# Centre de la culture et des congrès, Lucerne

## Résultats du concours d'architecture à deux degrés

### Palmarès du second degré

**4<sup>e</sup> rang, 2<sup>e</sup> prix:** Andi Scheitlin et Marc Syfrig, Lucerne

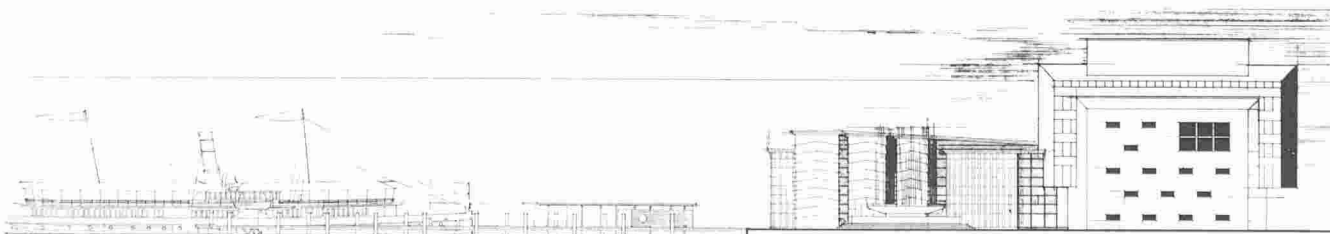
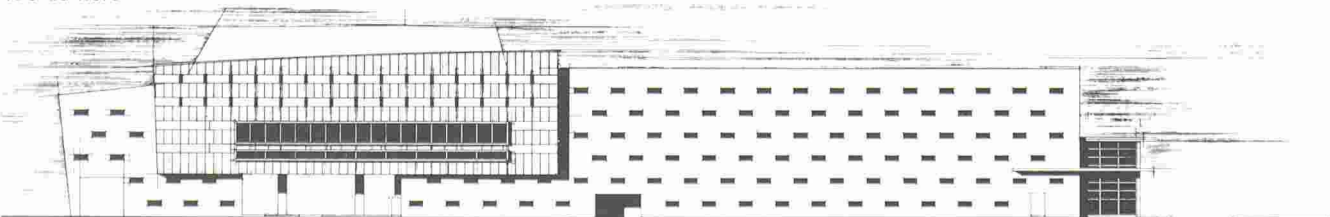
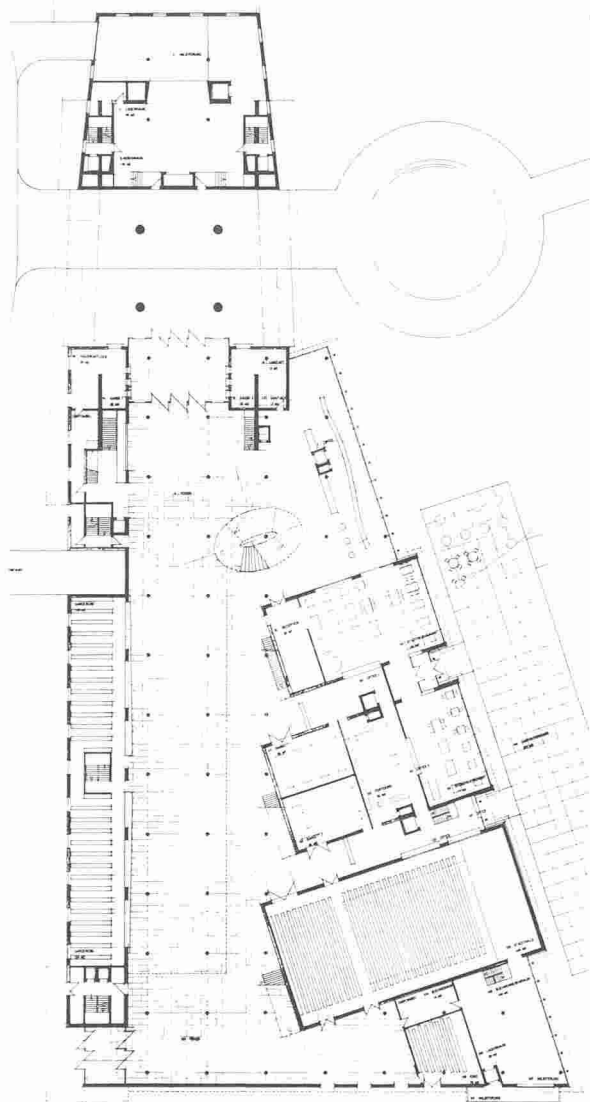
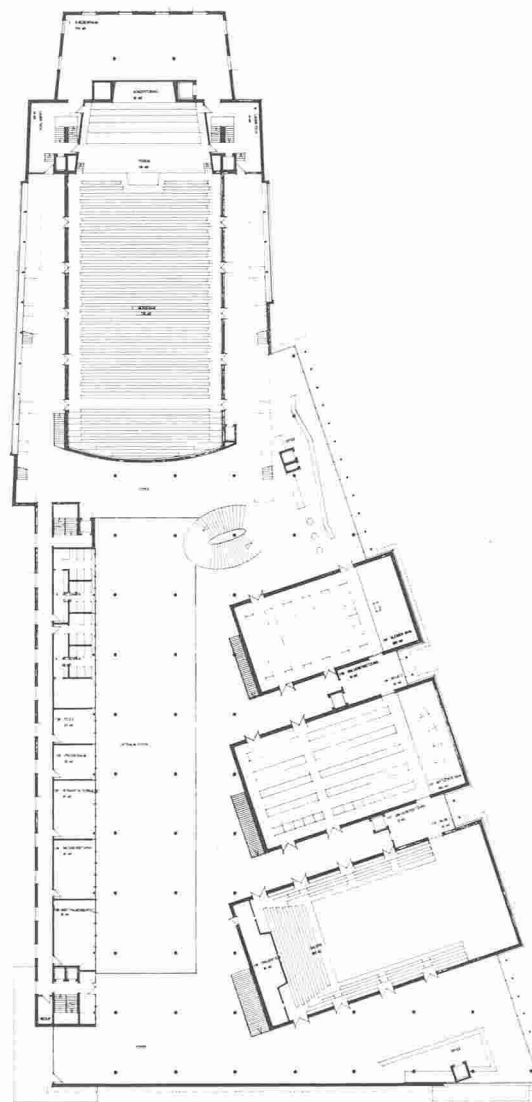
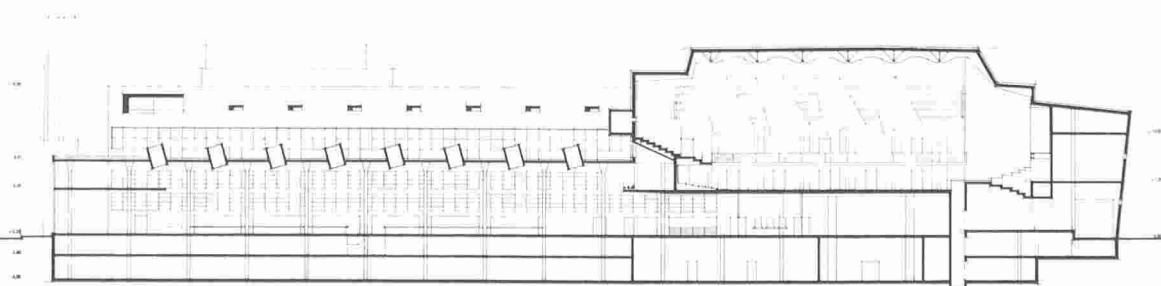
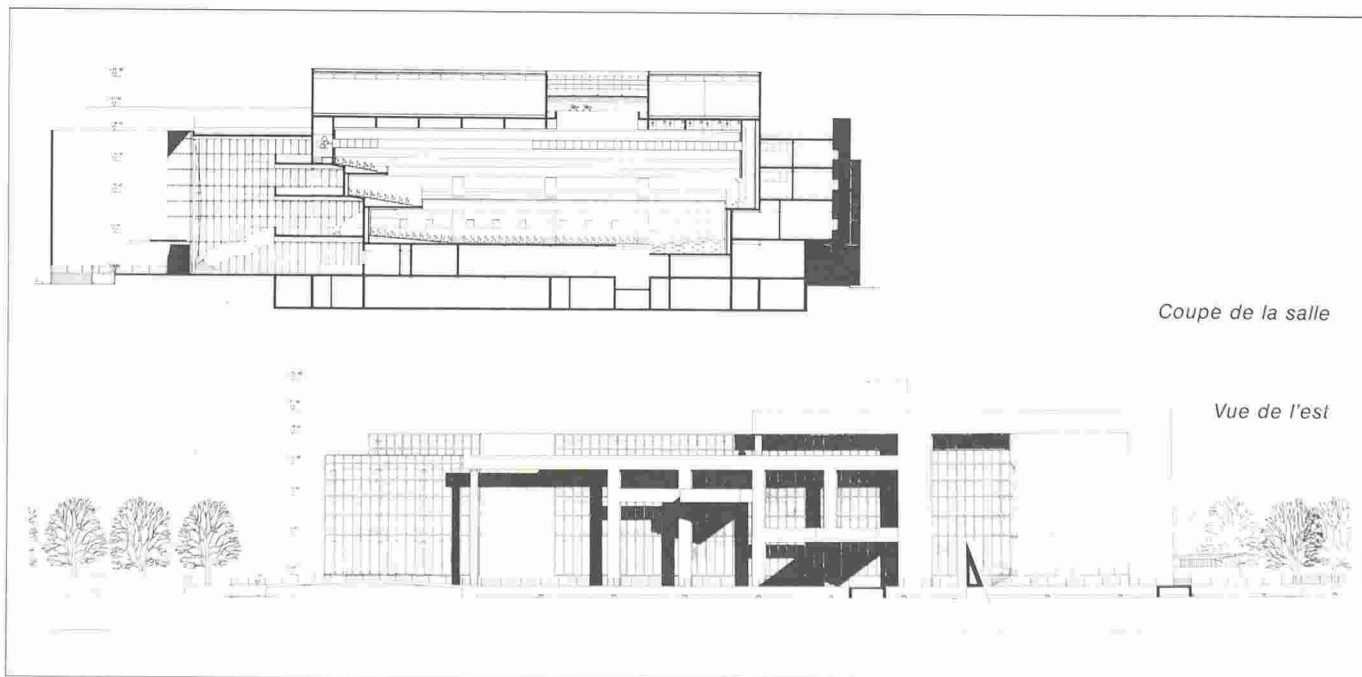
De même que lors du premier degré du concours, l'édifice prévu a pour effet de subdiviser les espaces publics en deux parties : la place de la Gare, où la circulation est intense, et l'Europaplatz, milieu paisible. Ses auteurs n'ont pas apporté un changement appréciable au langage de son architecture. Les diverses fonctions du complexe peuvent être perçues d'après l'aspect de son enveloppe extérieure, cependant que son articulation est moins claire à l'intérieur. Son expression architecturale est restée un peu trop conforme à une mode, aussi bien si l'on regarde, à partir de l'ouest, les salles se dégageant de la grande façade vitrée, que si l'on regarde, à partir de la place de la Gare, la série de fenêtres identiques disposées en quinconce.

Sur les autres points, les critiques du premier degré ont été prises en considération ; ainsi le restaurant a été intégré au complexe ; ses locaux disposent d'une terrasse et bénéficient de vues agréables à l'est. Il en est de même de la petite salle et de la salle moyenne, qui se trouvent au-dessus de lui, à l'est, dans une situation prééminente.

Les quatre salles débouchent sur un vaste foyer commun, de sorte qu'il pourrait se produire une gêne mutuelle lorsqu'elles seront utilisées en même temps. Etant au rez-de-chaussée, ce foyer est mal placé par rapport à la salle de concerts, qui n'est accessible que par un unique escalier, de plan elliptique, placé trop excentriquement. La salle de concerts ne pourrait disposer d'une bonne acoustique qu'au prix de modifications importantes. Etant compact, ce complexe serait d'un coût de construction modéré. Le nouveau complexe ne parvient pas à compenser pleinement la disparition de l'édifice Meili. Quand bien même il s'avance assez loin en direction du Seequai, il apparaît plutôt petit dans la proximité de la gare et du bâtiment postal. En raison de l'ampleur du corps de bâtiment qui en forme la tête, il barre la vue du lac ; de plus il crée une impression de verrou en raison des proportions de son volume.

**5<sup>e</sup> rang, 3<sup>e</sup> prix:** *Wilhelm Holzbauer, Vienne*

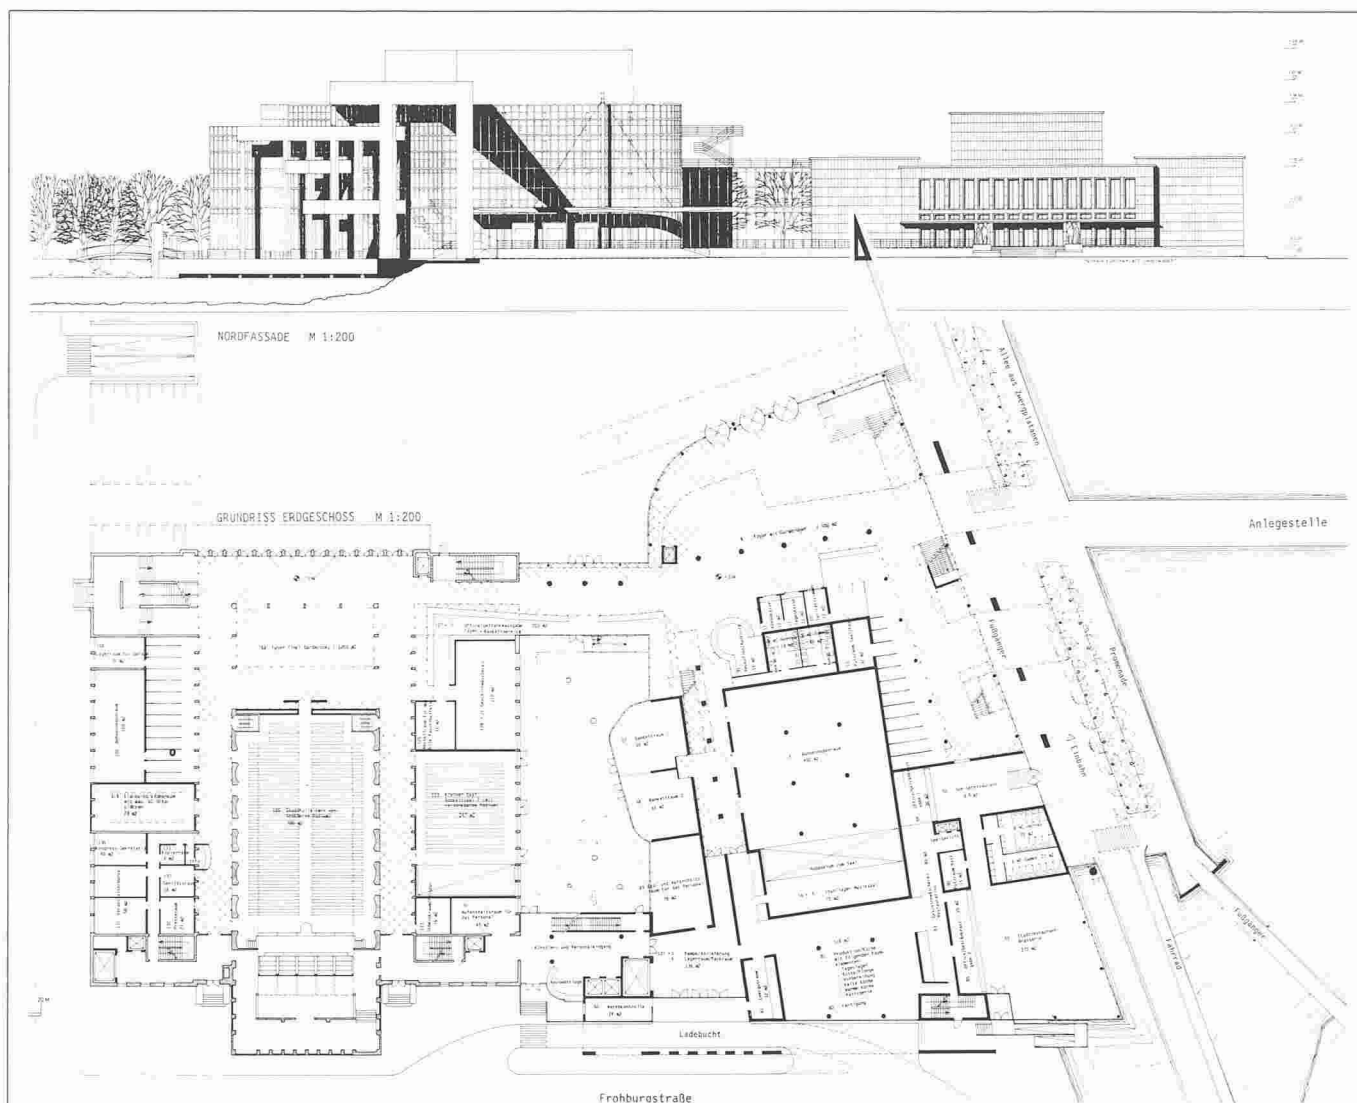
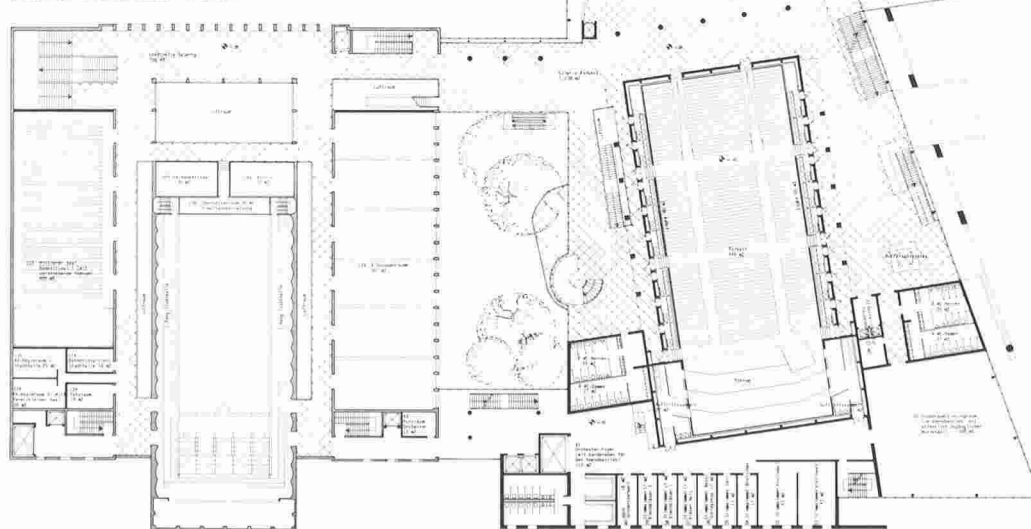
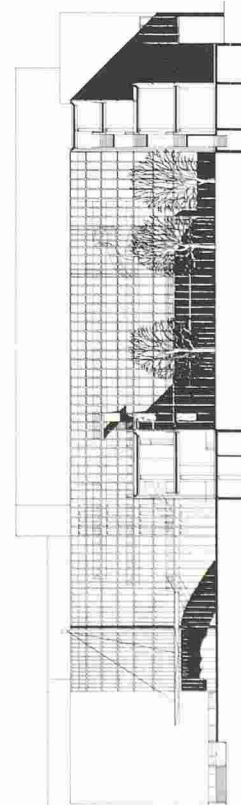
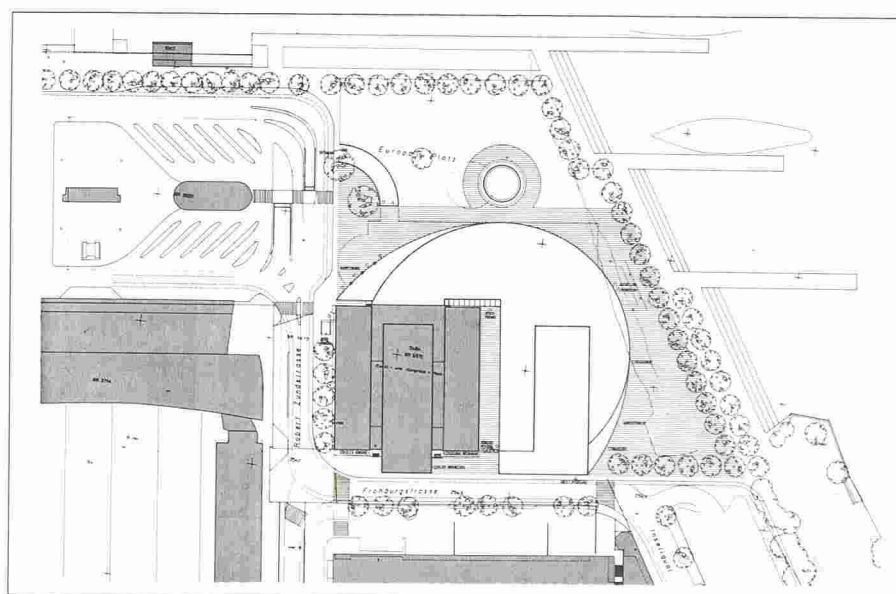
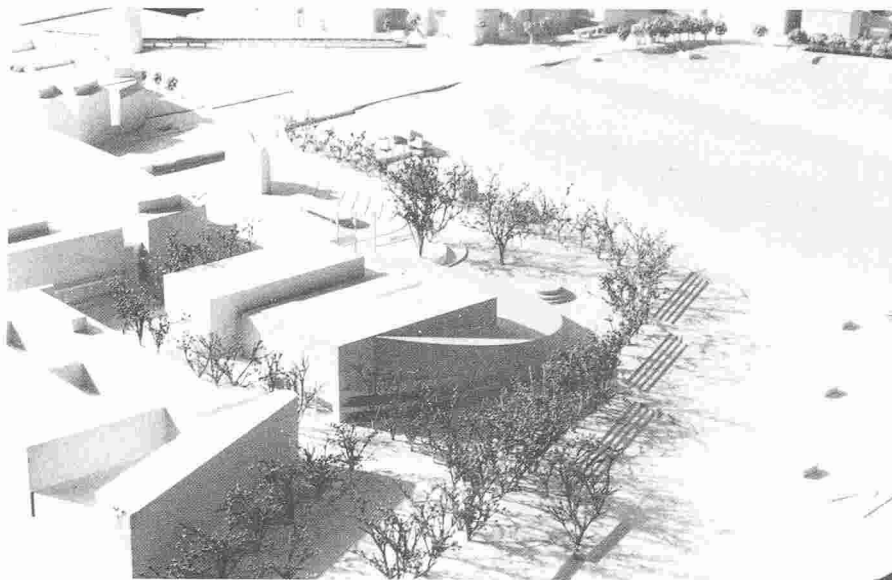
Les auteurs de ce projet gardent le parti adopté lors du premier degré : ils envisagent que l'édifice Meili soit rétabli dans sa forme extérieure initiale et qu'il contienne le Hall de ville, la salle moyenne et la petite salle. La grande salle de concerts et le restaurant sont placés dans un bâtiment nouveau, traité en volume compact à cause des étroites limites du terrain. Les auteurs ne sont pas parvenus à lui conférer une expression architecturale pleinement convaincante. L'édifice Meili n'est plus perçu comme une unité représentative.

En prolongeant en direction du lac l'alignement de l'édifice Meili, les auteurs lui donnent un tracé sans rigidité. La région du foyer de la salle de concerts dépasse cet alignement. De la sorte la longue limite commune aux deux places s'achève d'une manière judicieuse, et cependant sans que l'Europaplatz se trouve derrière un barrage. La relation ouverte existant avec la place de la Gare est maintenue, de même que le sentiment de vaste étendue donné par la baie du lac dans la ville. L'Europaplatz se trouve agrandie de la valeur de l'esplanade prévue devant l'actuelle Maison des arts et de la culture.

Grâce à la démolition du foyer de l'édifice Meili, la face frontale de ce dernier se trouve sensiblement améliorée. Mais l'architecture du nouveau bâtiment serait problématique à divers égards : il est vrai que le foyer entourant la salle de concerts possède du côté lac une façade vitrée, donc transparente, ce qui est juste. Mais la région de l'entrée offre aux arrivants une face convexe peu engageante, inconvénient que ne suppriment pas les auvents qui la recouvrent. Devant la face côté Inseli est placé une sorte de châssis géant, qui serait aussi difficile à construire qu'à accepter. Il confère au corps de bâtiment de la salle de concerts – déjà volumineux par lui-même – une lourdeur qui le ferait paraître écrasant dans l'image de la ville, surtout par comparaison avec l'édifice Meili.

**6<sup>e</sup> rang, 4<sup>e</sup> prix: Justus Dahinden, Zurich***Extrait du rapport du jury*

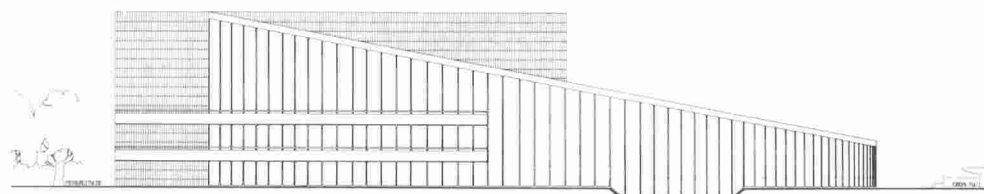
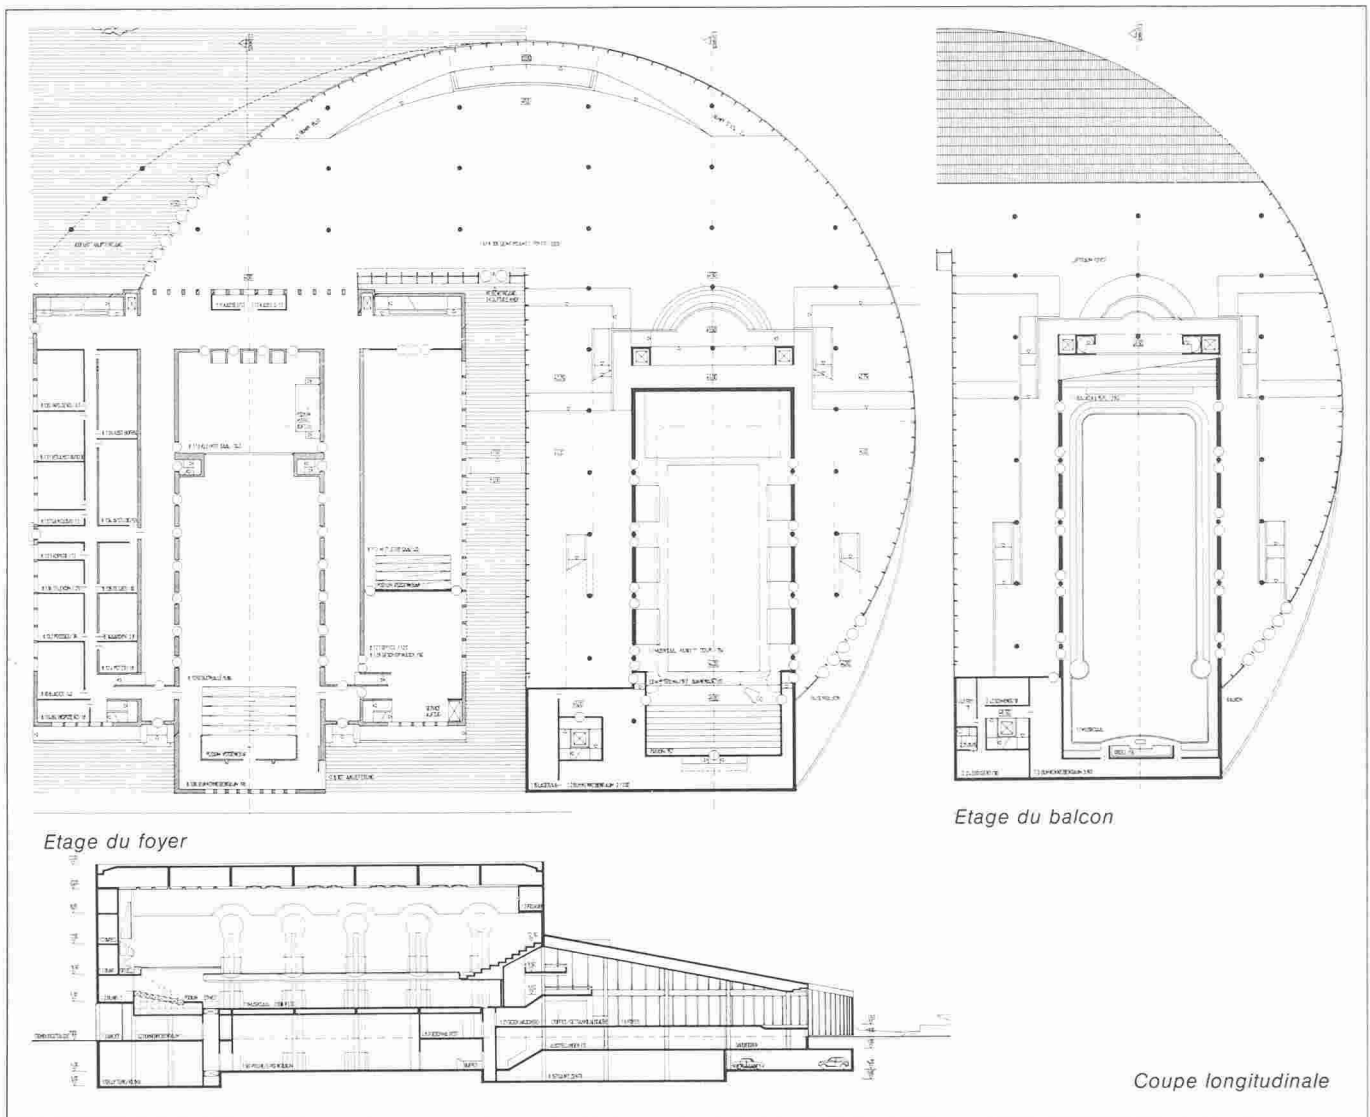
Recourant à un même langage des formes – ce sont les termes qu'emploient les auteurs – les deux corps de bâtiment se juxtaposent en ayant entre eux un rapport de ressemblance, tout en étant de volumes différents. L'avant-corps circulaire, qui a son point de départ au droit de l'édifice Meili et dont l'arête de toit s'élève progressivement jusqu'au niveau supérieur de la salle de concerts, est sans égards pour l'esprit de l'architecture de l'édifice Meili, ni pour l'image urbaine. L'édifice Meili est en quelque sorte empaqueté. Comparé à lui, l'avant-corps circulaire apparaît volumineux. La relation de l'ancien au nouveau, la valeur de l'emplacement qu'occupe l'édifice Meili, voilà des questions auxquelles il n'a pas été répondu de manière satisfaisante. La configuration des espaces libres, en particulier à l'Europaplatz, n'est pas structurée. La position de la rampe d'accès au parking souterrain et celle – assez arbitraire – de la fontaine Wagenbach rendent impossible l'utilisation polyvalente de la place, notamment pour des représentations ou des concerts en plein air. La liaison piétonnière avec l'Insel est rendue difficile par l'enfoncement du parvis donnant accès aux locaux de répétition et d'exposition. Sa modestie serait en désaccord avec l'intention de grandiloquence qui se manifeste dans le grand avant-corps vitré.

L'unité recherchée a donné lieu à la forme sculpturale d'un cylindre tronqué obliquement, dont des salles se dégagent; mais cette construction circulaire représente pour les visiteurs une difficulté d'orientation. L'entrée principale est fonctionnellement bien placée, mais sa position dans l'avant-corps vitré apparaît assez arbitraire. L'accès des véhicules est mal résolu. Les façades ne sont dessinées que de façon schématique, de sorte que des questions restent ouvertes à propos de leur construction et de leur expression, questions auxquelles le remaniement du projet n'a pas apporté de réponses. La force de ce projet réside dans la solution donnée au fonctionnement interne, ainsi que dans la clarté du parti, assez facile à saisir. La salle Meili rénovée ne pourra être utilisée que pour des activités artistiques traditionnelles.

**Achat, 2<sup>e</sup> degré:** Karl Dudler, Buchen-Staad

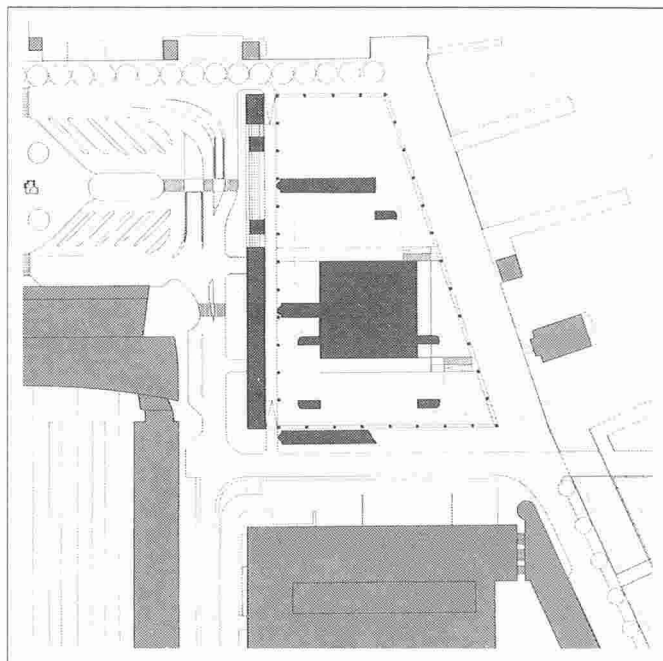
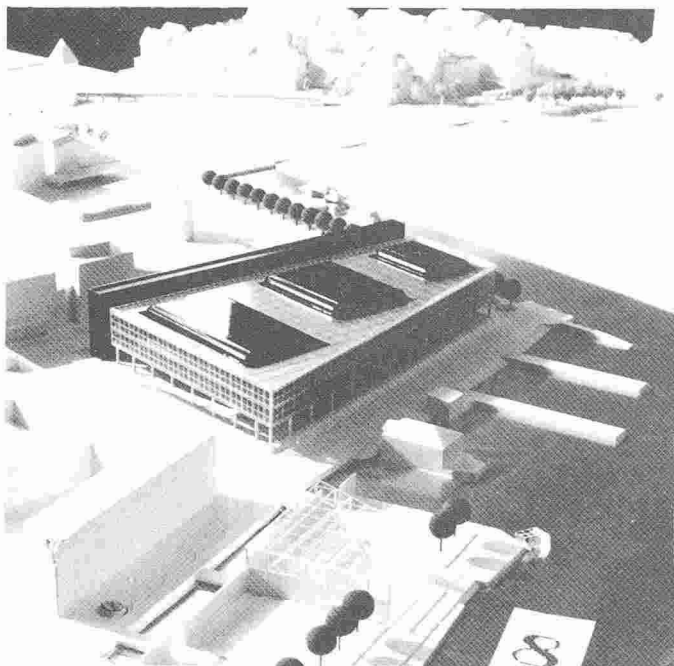
Ce projet, dont le parti général d'urbanisme n'a pas varié, a gagné en commodité et en clarté quant à la disposition de l'entrée et à l'organisation du rez-de-chaussée. La partie du bâtiment qui est orientée vers la place de la

Gare présente une expression architecturale convaincante, notamment en ce qui concerne les escaliers d'accès, traités généreusement. Le projet remanié n'a pas permis d'écarter les réserves qui avaient été formulées à propos de la rive côté est, trop étroite, et des passages sous le bâtiment, trop profonds et de trop faible hauteur.

sont relativement étroites; leurs paliers et leurs dégagements sont exigus. Elles donnent une impression de déséquilibre, comparées aux vastes surfaces du foyer, qui seraient d'ailleurs difficiles à arranger. Les aménagements proposés sur l'Inseli sont intéressants en soi (le mur du goulet et la scène en plein air), mais trop importants pour le site considéré.
